Modulo per la presentazione delle osservazioni per i piani/programmi/progetti sottoposti a procedimenti di valutazione ambientale di competenza statale

ID: Codice procedura (ID_VIP/ID_MATTM): 12691

“Progetto di un impianto eolico denominato “Pitigliano” ubicato nei comuni di Pitigliano (GR) e Sorano (GR) costituito da 20 (venti) aerogeneratori di potenza nominale 7,0 MW per un totale di 140,0 MW con relative opere connesse ed infrastrutture indispensabili”

TESTO DELLE OSSERVAZIONI

Immagine 3. Cumulo di una parte di impianti eolici, fotovoltaici e geotermici industriali in progettazione ed esistenti intorno all’eolico industriale “Pitigliano”.

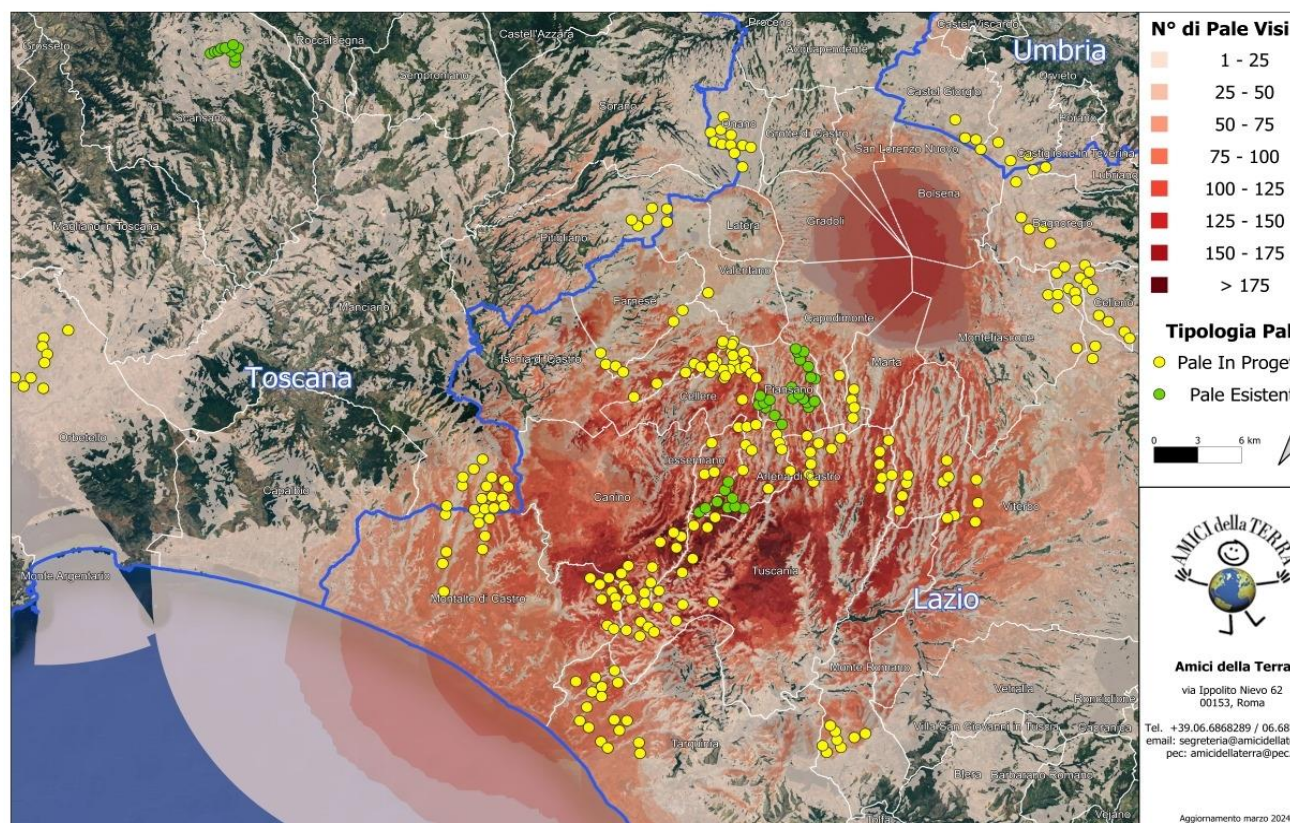
Beni Culturali “*Ambito paesaggistico, geologico e geomorfologico dell’orlo della caldera di Latera ...*” Non vengono nemmeno citati gli impianti eolici in progetto al MASE, il “Rempillo” (6 aerogeneratori) e un altro in verifica amministrativa di 14 aerogeneratori e 72, 6 MW. Ad oggi nei territori di Pitigliano, Sorano e in quello limitrofo potenzialmente potrebbero essere insediati 40 aerogeneratori alti 200 metri e larghi 170. Ma la proponente non cita neanche altri impianti che creerebbero il cumulo e quindi maggiore impatto. Infatti, sul territorio della “Città del Tufo” (Sorano e Pitigliano) impatterebbero anche l’impianto eolico “Montarzo” di Onano con 13 aerogeneratori con le dimensioni ricordate, l’altro eolico industriale nel territorio di Valentano con sette aerogeneratori (stesse dimensioni), gli impianti di Farnese con un minieolico di 3 Torri alte 60 metri già installate in località Poggio del Crognolo e l’impianto eolico industriale “Vallerosa” (7 aerogeneratori alti 200 metri e larghi 158 metri) in procedura VIA presso la Regione Lazio. Inoltre, altri impianti del minieolico già presenti a Valentano, Cellere e Piansano e due progetti eolici industriali con le stesse dimensioni (200 m x 170 m) nel Comune di Ischia di Castro. La valutazione del cumulo non prende neanche in considerazione gli impianti industriali di fotovoltaico e agrivoltaico in progetto a Farnese, Valentano, Ischia di Castro, Cellere. L’impianto geotermico in procedura Via al MASE, progettato nella Caldera di Latera. Quindi è stata effettuata una valutazione del potenziale impatto cumulativo non veritiera a dispetto di quanto affermato dalla proponente che sostiene di aver preso in considerazione uno spazio di 10 km intorno al suo impianto per gli impatti che si creerebbero.

Si ribadisce che le aree in cui verrebbe installato l’impianto eolico industriale “Pitigliano” sono tutelate da diverse leggi e da diversi vincoli che si trovano sia a ridosso dello stesso, sia nelle aree intermedie e vaste.

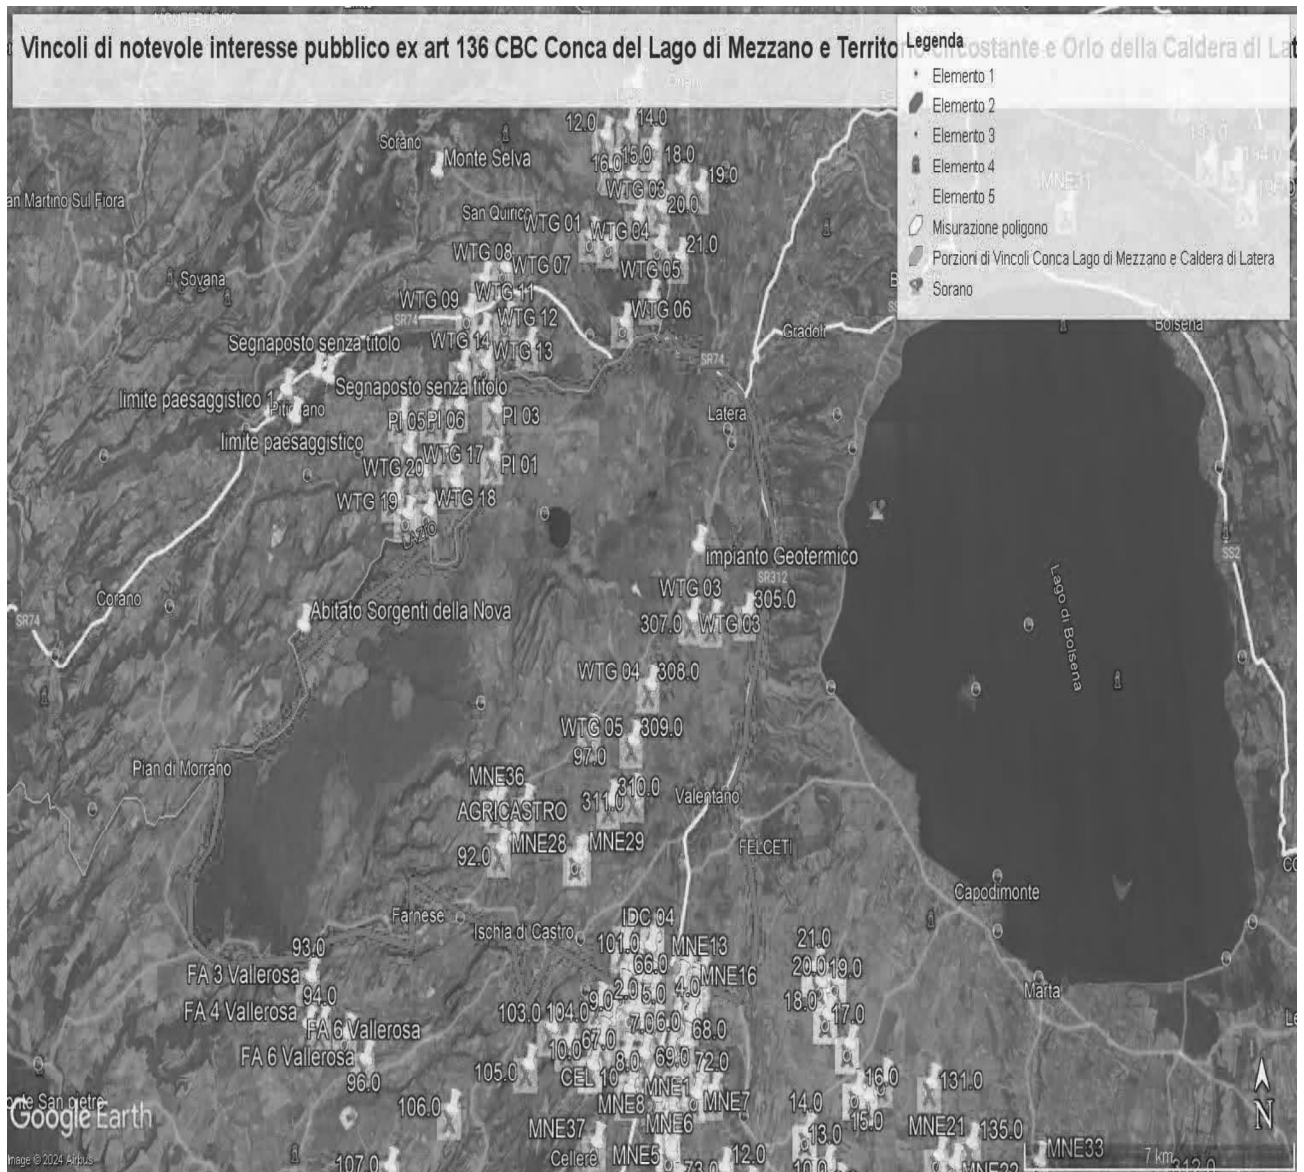
Al contrario si evidenzia che l'impianto eolico industriale citato non solo ricadrebbe con tutti e 20 gli aerogeneratori all'interno delle fasce di rispetto di 3 km di due vincoli paesaggistici di notevole interesse pubblico esistenti nella Regione Lazio e con una parte di essi nel vincolo paesaggistico del Centro abitato di Sorano (GR) quindi in aree non idonee all'installazione di impianti di energia rinnovabile. Addirittura, alcuni aerogeneratori sarebbero ubicati a poche centinaia di metri dai perimetri dei due vincoli paesaggistici laziali ex art 136 del CBC.

Come è illustrato nell'immagine si ribadisce che l'impianto industriale "Pitigliano" ricade completamente all'interno delle fasce di rispetto dei due vincoli di notevole

IMMAGINE n. 2 Impianto eolico industriale “Pitigliano” e distanze aerogeneratori dai Vincoli della Conca del Lago di Mezzano...

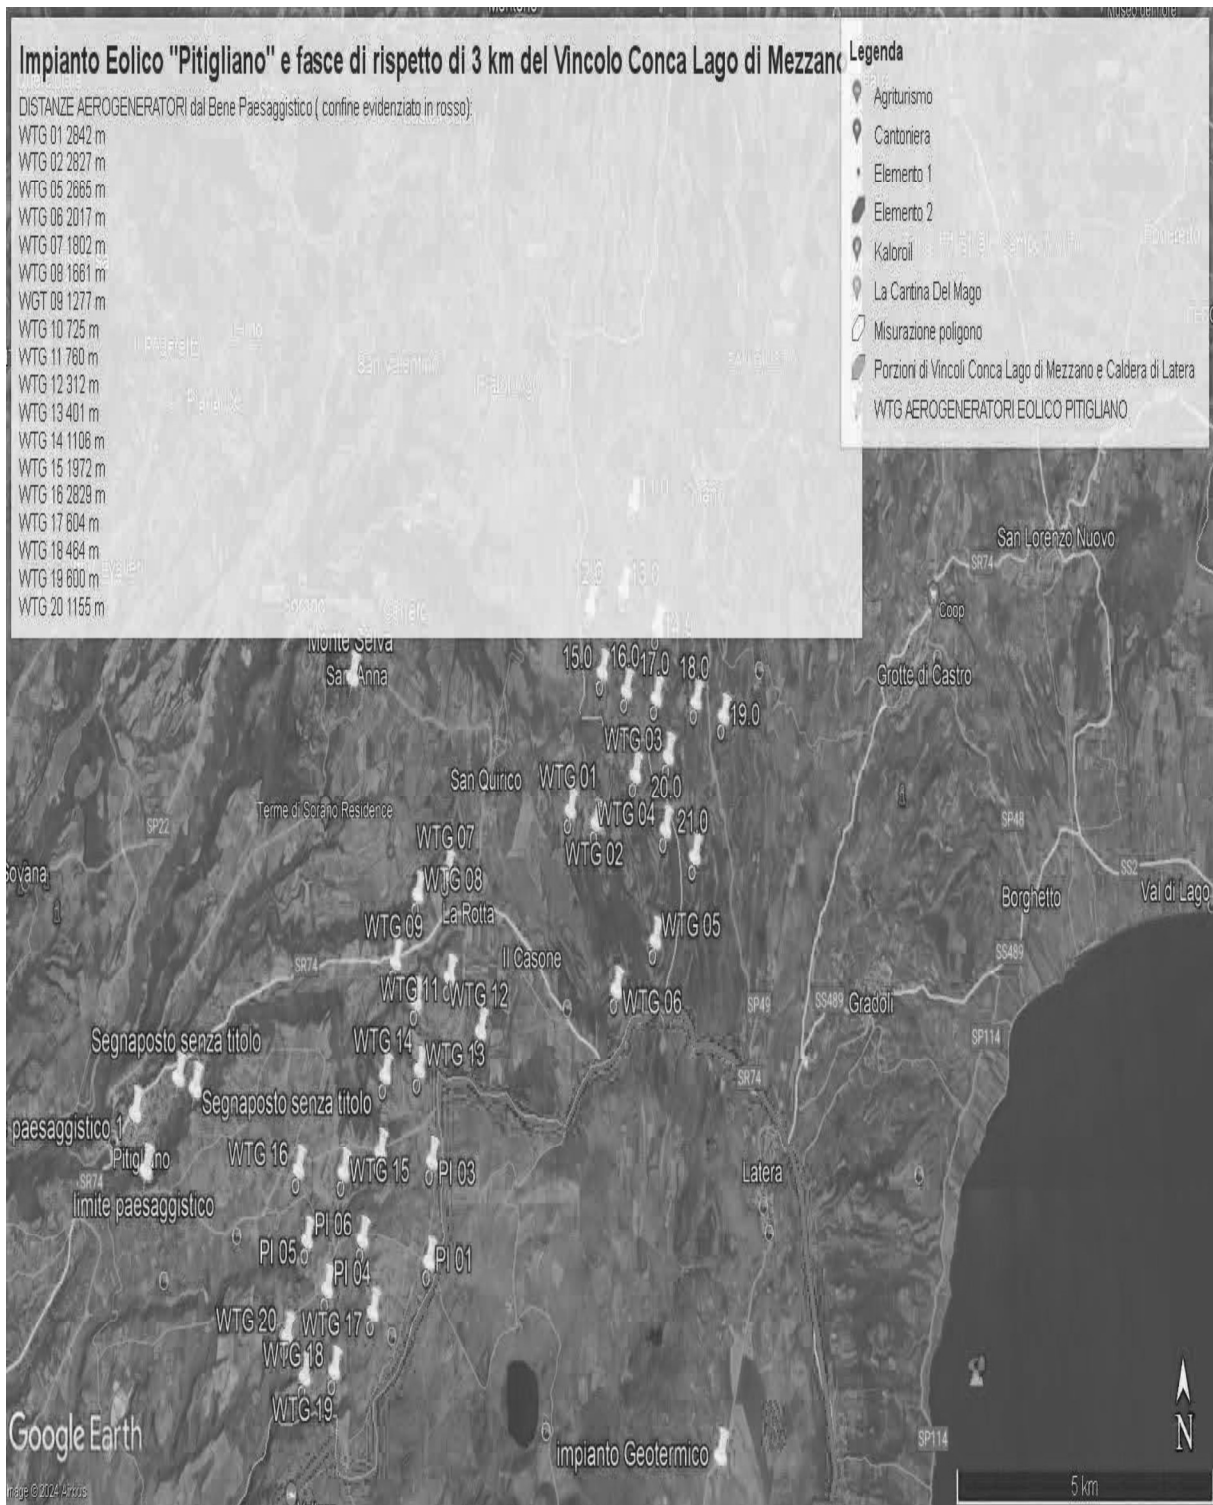
IMMAGINE n. 3 Impianto eolico industriale "Pitigliano" e distanze aerogeneratori dai Vincolo "Orlo della Caldera di Latera.

IMMAGINE n. 4 Si evidenzia che i tre aerogeneratori WTG 07, WTG 08 e WTG 09 impattano con il vincolo paesaggistico di notevole interesse pubblico del Centro Storico di Sorano. Il WTG 07 si troverebbe a 2828 m, WTG 08 2504 e WTG 09 2990. Il cavidotto dell'impianto invece impatta in buona parte del Vincolo paesaggistico ex art. 136 del CBC del Centro Storico di Pitigliano.

IMMAGINE n 5. Mappa eolici elaborata dall'Associazione Amici della Terra. La mappa evidenzia il cumulo degli impianti tra Lazio e Toscana.

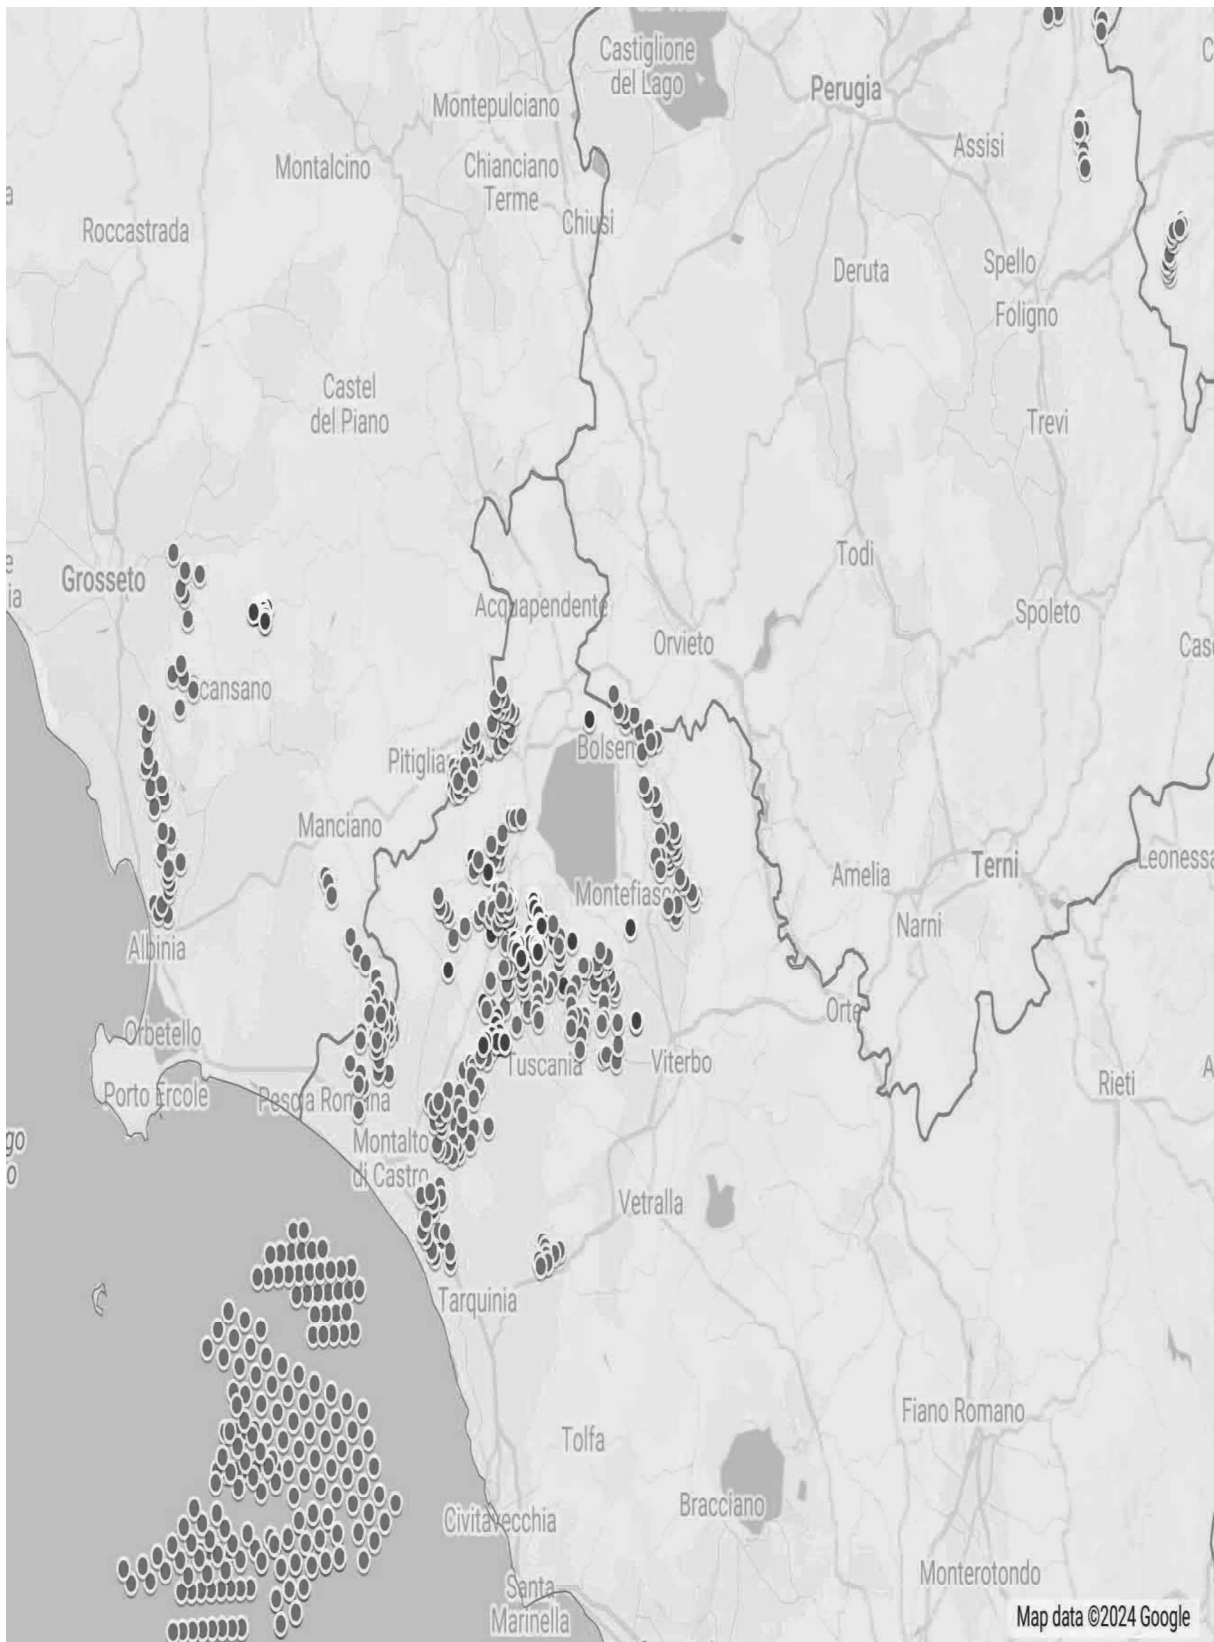
Riguardo al cumulo degli impianti FER, le mappe prodotte dalla proponente riguardano, come già evidenziato, soltanto una parte molto piccola degli impianti FER dell'area intermedia e vasta e in particolare di quelli eolici che contribuiscono a creare un notevole cumulo e la saturazione del territorio tosco laziale. Riguardo al cumulo dei soli impianti eolici si riporta la mappa dell'intervisibilità degli impianti eolici elaborata dall'Associazione nazionale “Amici della Terra”.

Se agli impianti eolici rappresentati qui sopra che non comprendono sia l'impianto eolico Pitigliano e le altre 14 pale del progetto eolico in verifica amministrativa sempre nel territorio di Pitigliano si aggiungono i migliaia di ettari (7000 fin'ora) di territorio occupato dagli impianti fotovoltaici e agrivoltaici e dalle altre tipologie appare chiaro il numero spropositato degli impianti FER nella bassa toscana e nella Tuscia.
